GARA A PROCEDURA APERTA PER L’AFFIDAMENTO DI UN ACCORDO QUADRO PER LA FORNITURA DI SERVIZI CLOUD IAAS E PAAS IN UN MODELLO DI EROGAZIONE PUBBLICO NONCHÉ PER LA PRESTAZIONE DI SERVIZI CONNESSI, SERVIZI PROFESSIONALI DI SUPPORTO ALL’ADOZIONE DEL CLOUD, SERVIZI PROFESSIONALI TECNICI PER LE PUBBLICHE AMMINISTRAZIONI – ID 2213

ERRATA CORRIGE n. 4

CHIARIMENTI – TRANCHE III

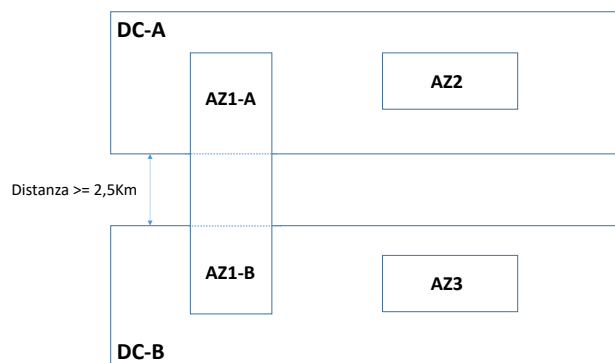
929	Capitolato d’Oneri ed Errata corrige n. 3	<p>DOMANDA: L’errata corrige n. 3 riporta che è stata modificata la sola Tabella al paragrafo 3, “Oggetto dell’Accordo Quadro”, del Capitolato d’Oneri. Da un confronto tra la nuova e la precedente versione del Capitolato d’Oneri, invece, risulta che sono state modificate anche le descrizioni dei criteri migliorativi R14, R20 e R24 presenti nella tabella di valutazione dell’offerta tecnica per il LOTTO 1 presente al paragrafo 17.1 “Criteri di valutazione dell’offerta tecnica”. Si chiede conferma dell’errata corrige apportata anche a questa tabella.</p> <p>RISPOSTA: Si conferma</p>

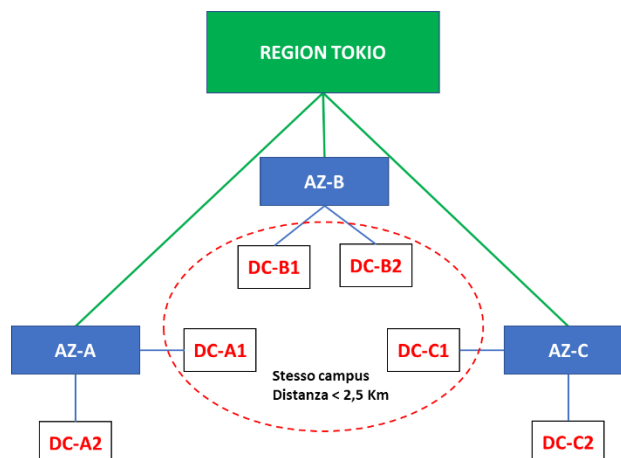
940	<p>I Tranche Chiarimenti e Errata Corrigere n. 2 – chiarimento ID 391 ed ID 393 e II Tranche Chiarimenti e Errata Corrigere n. 3 – chiarimento ID 610</p>	<p>DOMANDA: l’errata corrigere n. 2 ha introdotto, al par. 2.2 del Capitolato Tecnico Speciale Lotto 1 (Allegato 16A), il requisito minimo per cui “Ogni Region sarà composta da una o più Availability Zone ciascuna ad una distanza minima dall’altra pari a 2,5km” riportando quanto richiesto con il chiarimento ID 391 al fine del soddisfacimento del requisito migliorativo R1 relativo alla numerosità delle Availability Zone offerte dal Concorrente per ciascuna Region.</p> <p>Nella successiva tranche di chiarimenti, con la risposta al chiarimento ID 610, è stato confermato che, nel caso in cui ciascuna Availability Zone di ogni Region parte dell’offerta sia costituita da uno o più Data Center, il requisito minimo introdotto con l’errata corrigere n. 2 è comunque soddisfatto se esiste sempre uno qualsiasi dei Data Center in cui si sviluppa una Availability Zone la cui distanza sia almeno pari a 2,5 Km da uno qualsiasi dei Data Center in cui si sviluppa un’altra Availability Zone della stessa Region.</p> <p>È evidente che la risposta al chiarimento ID 610 ha ulteriormente modificato il requisito minimo introdotto con l’errata corrigere n. 2.</p> <p>Infatti, il Capitolato Tecnico non prevede, né come requisito minimo né come requisito migliorativo, la necessità di distribuire tutte le Availability Zone di ogni Region parte dell’offerta in più Data Center, pertanto il chiarimento ID 610 permette il rispetto del requisito minimo relativo alla distanza minima di 2,5 Km anche in situazioni del tutto illogiche che vengono supportate dal seguente esempio. Si ipotizza un CSP le cui Region siano costituite da 3 Availability Zone distribuite in soli 2 Data Center (DC-A e DC-B) distanti tra di loro almeno 2,5 Km:</p> <ul style="list-style-type: none"> • Availability Zone 1: distribuite tra il DC-A ed il DC-B; • Availability Zone 2: distribuita solo nel DC-A; • Availability Zone 3: distribuita solo nel DC-B.

Dalla figura precedente è evidente che tutte le AZ rispettano il requisito della distanza maggiore di 2,5 Km tra almeno uno dei Data Center che le ospitano visto che:

- AZ1 dista più di 2,5 Km dalla AZ2 per il tramite del DC-B dove si estende per una quota parte (AZ1-B);
- AZ1 dista più di 2,5 Km dalla AZ3 per il tramite del DC-A dove si estende per una quota parte (AZ1-A);
- AZ2 dista più di 2,5 Km dalla AZ3 visto che entrambe le AZ si estendono in singoli Data Center fra di loro distanti 2,5 Km.

La distribuzione di Availability Zone sopra rappresentata permetterebbe comunque al CSP/Concorrente di poter offrire in risposta al requisito migliorativo R1 una numerosità di AZ superiore a 2 ottenendo il punteggio massimo per questo criterio.

Considerato che un'Amministrazione Contraente, per il tramite della CMP, può esclusivamente scegliere la Region e l'Availability Zone in cui attivare uno dei servizi richiesti ma non può assolutamente scegliere il Data Center in cui attivarlo oppure spostarlo (nell'esempio sopra riportato è possibile scegliere la AZ1 e non il DC-A oppure il DC-B), è evidente come allo stato attuale esistono situazioni in cui non è rispettato il requisito minimo della distanza tra le Availability Zone non avendo le Amministrazioni Contraenti la certezza di poter distribuire i propri servizi alla distanza minima richiesta dal Capitolato Tecnico ma dovendosi solo affidare allo SLA di disponibilità offerto (Uptime).

Si chiede, per quanto sopra rappresentato, di eliminare il requisito relativo alla distanza minima tra le Availability Zone introdotto con l'errata corrige n. 2 e ritornare alla formulazione originaria del Capitolato Tecnico confermata anche da quanto riportato nella risposta di chiarimento ID 393 per cui "Si conferma che ogni "Availability zone" di una stessa Region deve avere alimentazione elettrica, cooling e network indipendenti da tutte le altre "Availability zone" all'interno della stessa Region".

In caso di risposta negativa, si chiede di confermare che, per evitare lo scenario sopra riportato, è possibile offrire Availability Zone distribuite tra uno o più Data Center solo se è rispettato il requisito minimo della distanza di 2,5 Km tra tutti i Data Center in cui è distribuita una AZ e tutti i Data Center in cui sono distribuite le restanti AZ della stessa Region.

È del tutto evidente, infine, come il caso di esempio sopra proposto sia solo una delle possibili combinazioni, nella figura sottostante si evidenzia come anche in presenza di più Data Center per Availability Zone si ricade nella situazione per cui Data Center di Availability Zone diverse possono trovarsi fisicamente ad una distanza inferiore a 2,5 km.

Per ulteriormente precisare la risposta al chiarimento ID 610, deve sempre essere garantita la distanza di 2,5km tra tutti i Data Center in cui è distribuita una AZ e tutti i Data Center in cui sono distribuite le restanti AZ della stessa Region, così come disciplinato nel Capitolato tecnico speciale Lotto 1.
